GVV Waldenbuch - Steinenbronn

Anhörung der Behörden zur geänderten Entwurfsfassung des Flächennutzungsplans vom 14.2.2019

Stellungnahmen zu den Anregungen der Behörden

07.05.2019

Anregung	Stellungnahme der Verwaltung	Beschlussvorschlag
Waldenbuch Hasenhof – Geänderte Lage Hauptversorgungsleitung  Waldenbuch Gewann Weiler Berg – Fehlende Lage Hauptversorgungsleitung

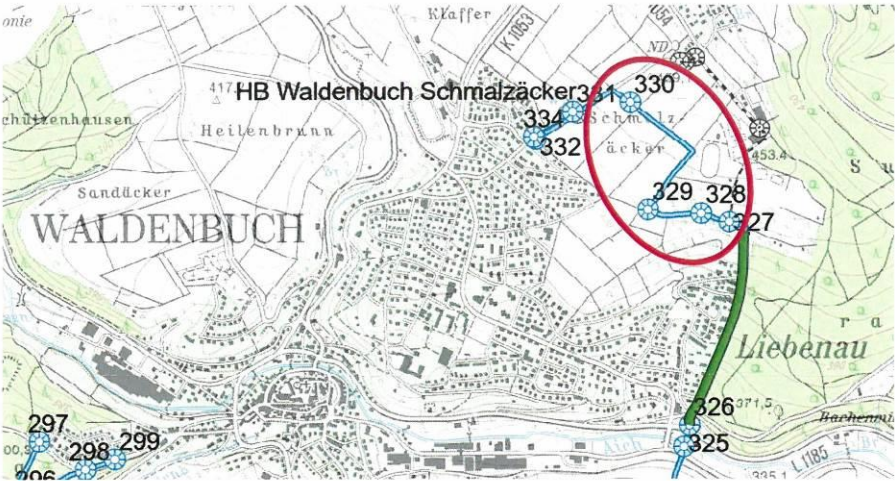
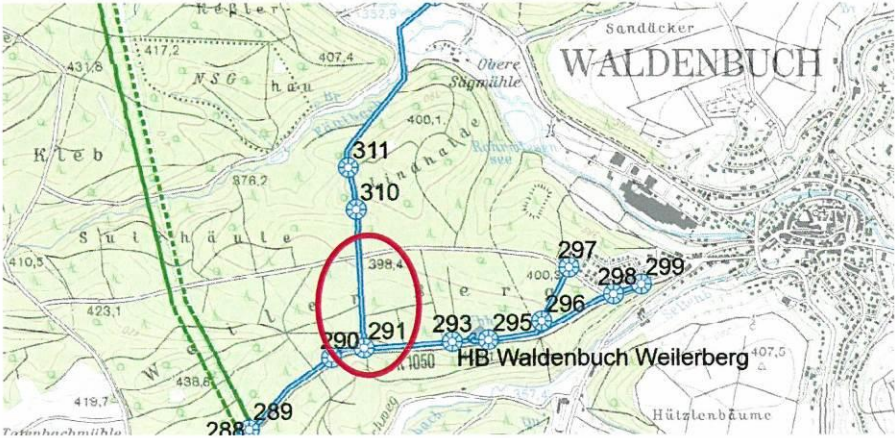
Anregung	Stellungnahme der Verwaltung	Beschlussvorschlag
4. Plandarstellung Flächennutzungsplan Waldenbuch, Gewann Weiler Berg: Hier fehlt die Verbindung der Hauptversorgungsleitung der ASG von der K1050 in Richtung Steinenberg auf ca. 350 m. Für Rückfragen stehen wir Ihnen gerne zur Verfügung. Mit freundlichen Grüßen  Ralf Götsche Geschäftsführer <u>Anlage</u>	Der Planteil sollte entsprechend korrigiert werden.	Der Planteil wird korrigiert.
